附錄七、本案環差報告歷次環評委員審查意見回覆對照表

臺北市立動物園 165 公頃園區增(整)建計畫
第二次環境影響差異分析報告(初稿)
臺北市政府環境保護局程序審查意見回覆對照表
 (發文時間：108 年 1 月 2 日)

第二次環境影響差異分析報告(初稿)

臺北市府環境影響評估委員會書面審查意見回覆對照表

圖 1-2-1 本次變更餘土規劃處置場所及優先運送路線

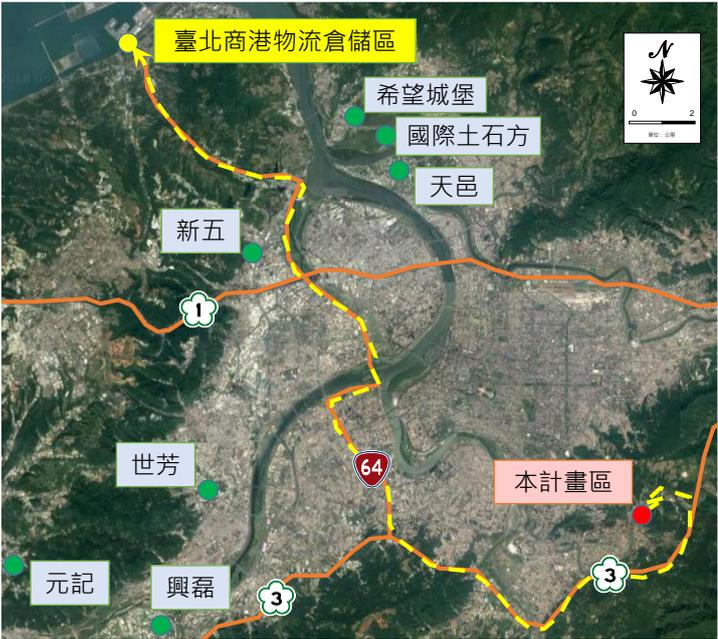
審查意見	意見回覆及辦理情形	修正索引
	<p>之土方量約為 27,000m³，經園區自行消化後(用於區內建物地基墊高及景觀造景，包括熱帶雨林室內館全區平均墊高將近 1 公尺，以及既有動物展區地面墊高等)，仍有將近 50% 土方需外運處理，在園區已無足夠空間進行土方堆置情況下，故在尚未通過第一次環差變更前，僅能暫時將需外運之土方堆置於園區內緊急應變的緩衝空間(即本報告所述、已停止運作的污水處理廠區內空地)，此部份於辦理第一次土方外運環差時，皆已向委員進行說明。</p> <p>3. 本次土方清運量中，包含第一次環差變更後尚未清運土方，其原因係第一次土方外運變更原估算申請外運土方量上限為 16,000m³，審查期間因環評委員考量減輕環境影響，而要求將外運量調降為 13,000m³，惟經實際清運並扣除可回用於植栽及堆肥之土方後，仍有工程剩餘土方約 3,100m³ 無法外運，而暫時堆置於園區內，故本次再配合丹頂鶴展場工程產生之餘土 6,300m³，共 9,400m³ 一併納入本次土方外運環差申請。</p>	
(二)本次差異分析外運土方約 10,000m ³ ，其對空氣污染、噪音、交通振動等之影響可以接受。同意本差異分析，但意見一請處理。	<p>謝委員指教，意見(一)之相關回覆如上述，敬請審閱。</p>	—
二、歐陽委員嶠暉		
(一)本案原承諾於園區內挖填平衡，現因部份開發計畫尚未施工，但並不代表將來不開發，而只考量兩年內並無開發案，而急需消化目前的土方 9,400m ³ 。是否從短、中、長程(5~10 年)仍會依	<p>目前園區已開始進行未來相關工程開發之盤整規劃，就短期之土方處理而言，由於園區目前並無其它開發工程可容納去化現有工程餘土 9,400m³，而預計於 108 年上半年完工之丹頂鶴展場工程，必須先將該工程剩餘土方外運處理完畢後，才能向建管單位申報竣工並申請建照及使用執照等，對外開放營運，因此亟需將剩餘土方外運，以儘早向民眾提供丹頂鶴展示服務。另考量未來 2 年內園區並無其它可容納土方之工程展開，且目前暫置土方之場地為園區內僅存用於應對緊急狀況(如颱風..)產生廢棄物之堆置緩衝空間，故而申請辦理本次土方外運變更作業。</p> <p>在中長期土方處理規劃而言，由於隨著時空背景改</p>	—

審查意見	意見回覆及辦理情形	修正索引									
<p>原計畫做整體開發，以就原承諾，再做檢討，避免急行搬出土方，未來另開發時卻又須填方挖土，造成雙重耗費公帑問題。</p>	<p>變，原環評規劃之開發內容因應上位政策及經費預算等因素亦有所調整，因此，在園區未來開發規劃上，本園也正針對環評既有四大工程開發範圍及內容進行盤點及重新檢討，初步評估開發內容可能需配合政策及預算進行調整，且仍有工程餘土產出，故未來開發時將不致發生需外購土方造成雙重耗費公帑問題。</p>										
<p>(二)現既已可暫置於污水處理廠預定用地，而該地目前並無利用計畫，而不急於搬走需要。是否可檢討仍暫置於該地，並做好開發管理措施。俟該地有需利用，或者也可配合目前環評中的社子島開發需土方504萬m³，而可於短期內轉供利用，達到市府內自用平衡。</p>	<p>1. 謝謝指教，本園區目前僅剩污水處理廠預定用地之空間可暫放較大土方量，惟此地屬園區緊急應變與防災之緩衝空間，剩餘土方若長期暫置將可能衍生相關環境品質、景觀遊憩等影響，反不利當地環境品質之維護；加上鄰近社區民眾對於前述土方暫置對當地環境品質及安全之影響有所疑慮，第一次環差變更期間更是透過市議員來函本園陳情關切。此外，短期內園區已無較大開發工程可消化現有餘土，故急需外運處理，後續本園亦將重新檢討區內相關空間配置，未來仍會以土方區內平衡為目標進行相關規劃。</p> <p>2. 本次變更之土方外運規劃，原則上仍將比照前次土方外運環差，以臺北港為優先運至地點，主要係因臺北港屬公共工程，目前即有大量之填方需求，且其運輸路線(由新光路往北經木柵路即銜接國道3號，之後直接轉台64快速道路即可抵達)對受影響之敏感點最少(如表1-2-1及圖1-2-1~2)，對環境影響應屬最小；如清運至社子島，除了其受土期程未定外，其清運路線需經過市區道路，對沿線環境之影響皆較行駛至台北港大。</p> <p style="text-align: center;">表 1-2-1 本次變更土方外運場所說明</p>

圖 1-4-1 土方外運路線之敏感地區

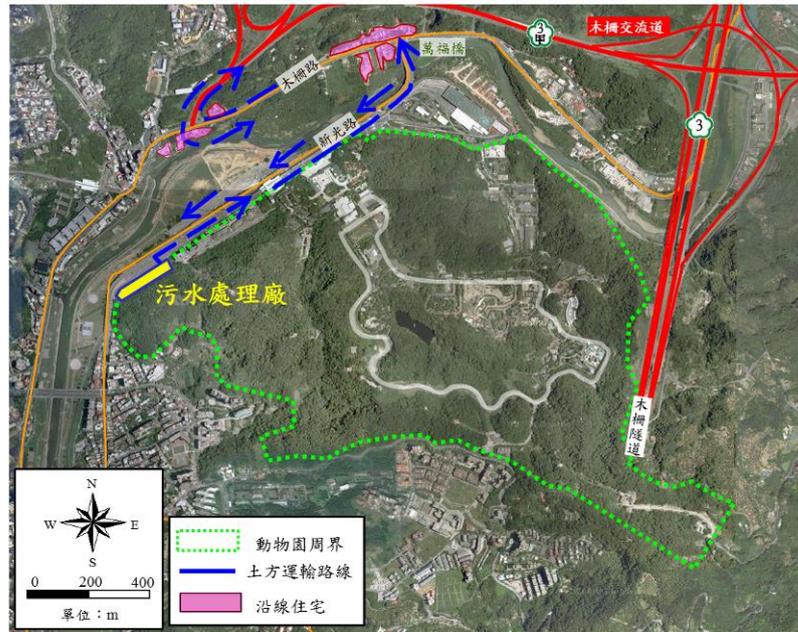
(一)請補充一張地圖呈現土方外運所經過之敏感地區。

遵照辦理，本案土方外運路線周邊，僅萬福橋至萬芳交流道之木柵路段附近有零星住宅、石材加工廠、公車調度場、資源回收場等，詳圖 1-4-1 及圖 1-4-2 所示。
